tot wijziging van het Besluit kwaliteit leefomgeving en het Omgevingsbesluit in verband met wijzigingen van de veiligheidsnormen van primaire waterkeringen, nieuwe primaire waterkeringen en het schrappen van de primaire waterkering Roggebotsluis

(KetenID WGK025807)

1. Kaart A.1. Kaart Noord-Nederland wordt vervangen door onderstaande kaart.

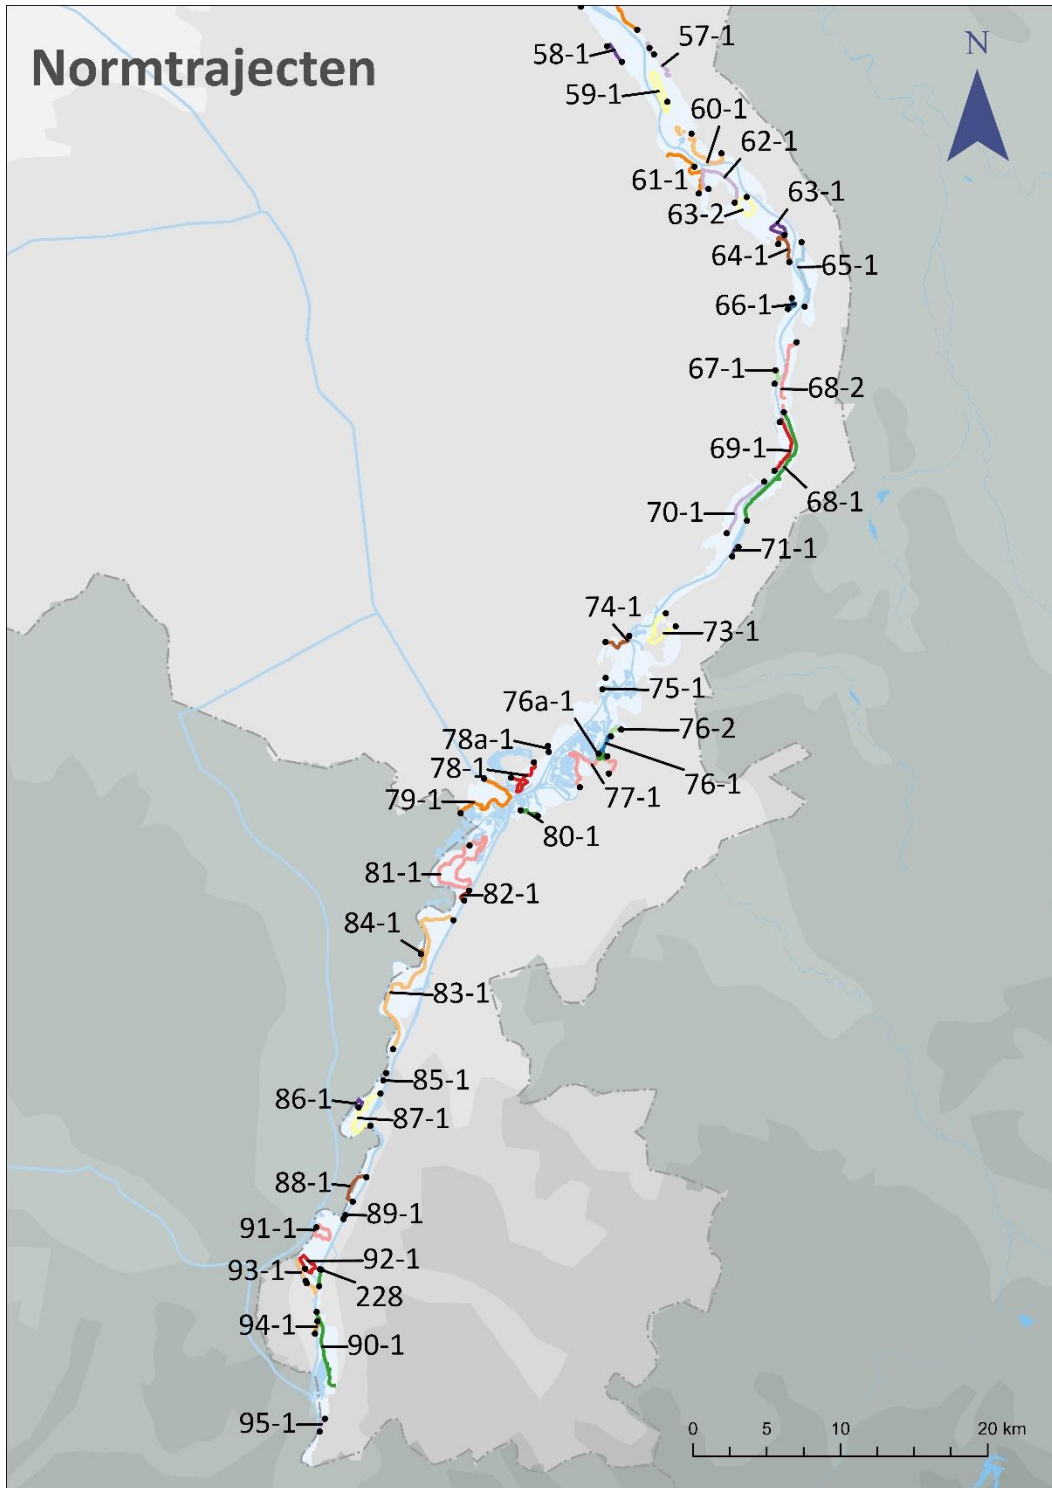
13a-1 IJburg. Wijziging Bijlage II, onderdeel A.

Inmiddels is Centrumeiland inclusief primaire waterkeringen gereed en zijn alle benodigde publiekrechtelijke besluiten genomen. Om de nieuwe waterkering in Bijlage II, onderdeel A, Bkl op te nemen is een wijziging van de Landkaart A.1. Noord-Nederland bij dit besluit doorgevoerd. Strandeiland en Buiteneiland zijn nog in uitvoering. Deze eilanden worden aan Landkaart A.1. Noord-Nederland toegevoegd na gereedkomen van de primaire waterkeringen van beide eilanden.

44-2 Zeeburgereiland. Wijziging Bijlage II, onderdeel A.

Deze primaire waterkering is komen te vervallen. Deze is in Bijlage II, onderdeel A, Bkl, uit de Landkaart A.1 Noord-Nederland gehaald (zie onderdeel C). Alle benodigde publiekrechtelijke besluiten zijn genomen.

63-2 Boltweg. Wijziging Bijlage II onderdeel A en onderdeel B.

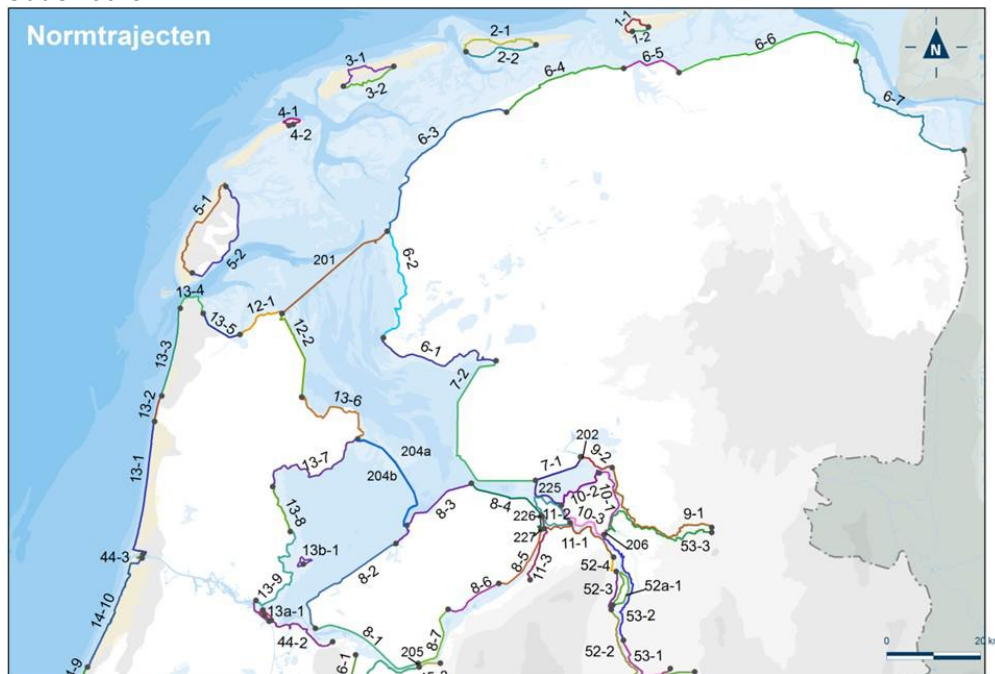
Dit dijktraject is in Bijlage II, onderdeel A, Bkl, aan de Landkaart A.4 Limburg toegevoegd (zie onderdeel C).

A.4. Kaart Limburg

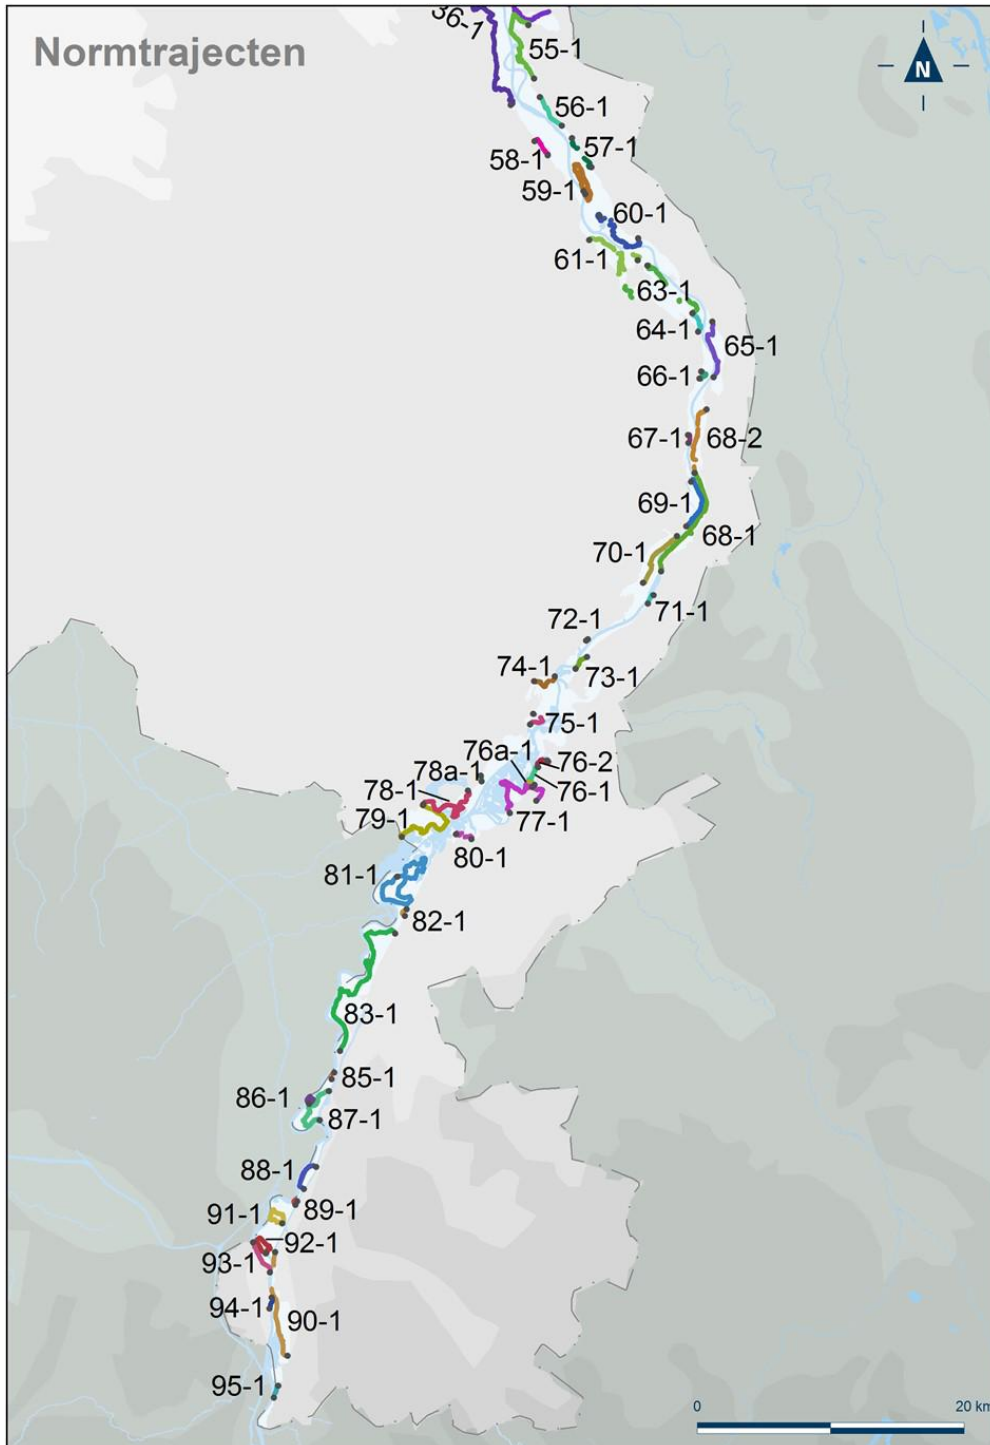
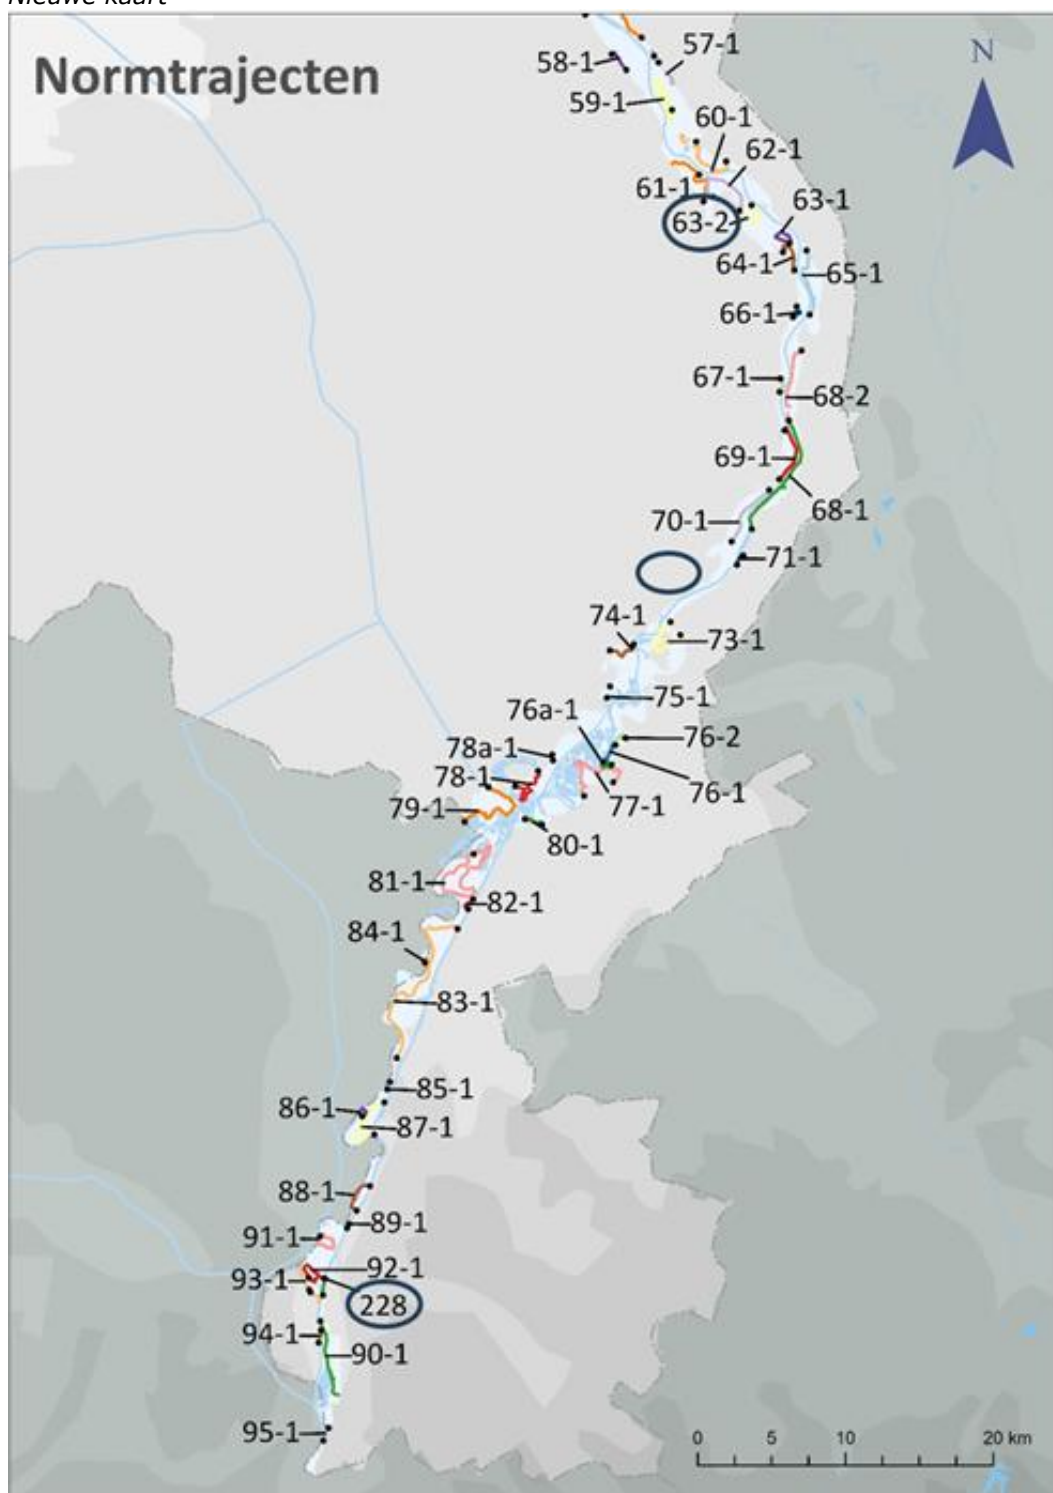
72-1 Kessel. Wijziging Bijlage II onderdeel A en onderdeel B.

Dit dijktraject is komen te vervallen. Deze is in Bijlage II, onderdeel A, Bkl, uit de Landkaart A.4 Limburg gehaald (zie onderdeel C). Alle benodigde publiekrechtelijke besluiten zijn genomen.

228 Limmel. Bijlage II onderdeel A en onderdeel B.

Dit dijktraject is in Bijlage II, onderdeel A, Bkl, aan de Landkaart A.4 Limburg toegevoegd (zie onderdeel C).
